Progetto: Progetto di realizzazione di un nuovo parco eolico composto da 20 aerogeneratori denominato "Monte Giarolo" e relative opere connesse, della potenza massima complessiva di 124 MW, sito nei Comuni di Albera Ligure, Cabella Ligure, Fabbrica Curone e Santa Margherita di Staffora

Codice Procedura: 9336

istanza di rilascio del provvedimento unico in materia ambientale ex art. 27 D.Lgs. 152/2006 per il progetto di impianto eolico industriale “monte Giarolo” – prime osservazioni

mancata osservanza di uno specifico vincolo posto dalle Norme Tecniche di Attuazione del Piano Paesaggistico Regionale della Regione Piemonte

Qui sotto, a titolo di esempio, un estratto della tavola relativa all’aerogeneratore AG1.

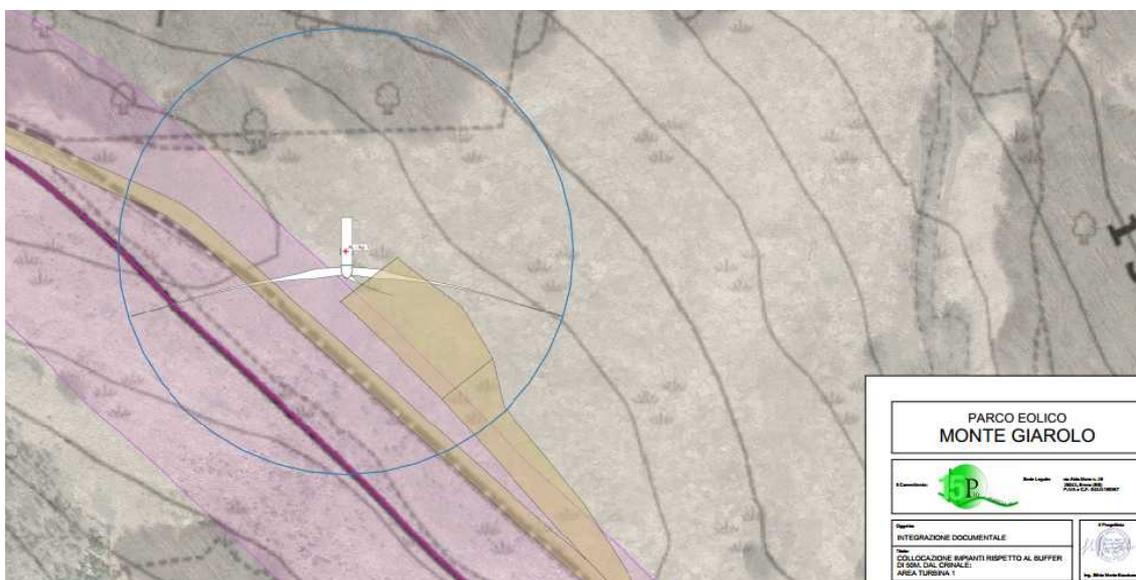
a) **in tutte le tavole la rappresentazione grafica dell’area di spazio è realizzata disegnando una circonferenza delimitata con una linea di colore blu** (e non anche con un riempimento di colore rosa, come pure potrebbe dedursi dalla legenda).

b) in tutte le venti tavole dedicate ai singoli aerogeneratori **il raggio della circonferenza che delimita l’area di spazio** (riportata tracciando una linea di colore blu) correttamente - se si verifica la scala di grandezza 1:500 - **corrisponde alla lunghezza di ognuna delle tre pale** degli aerogeneratori (cfr la tavola “Tipologico aerogeneratore”, codice 22100-EO-DE-GN-D-14-0001-B, in cui alla voce “diametro rotore” è riportato un valore di 162 metri)

c) **IN TUTTE LE TAVOLE (sia in quelle dedicate ai singoli aerogeneratori, sia nella tavola di riepilogo) L’AREA DI SPAZZO DI OGNI MACCHINA INTERSECA L’AREA “BUFFER CRINALI MONTANI 50 METRI”** (indicata in ciascuna tavola con un riempimento di colore viola).

È sufficiente esaminare le singole tavole per constatare che la stessa situazione si ripropone per ognuno dei 20 aerogeneratori.
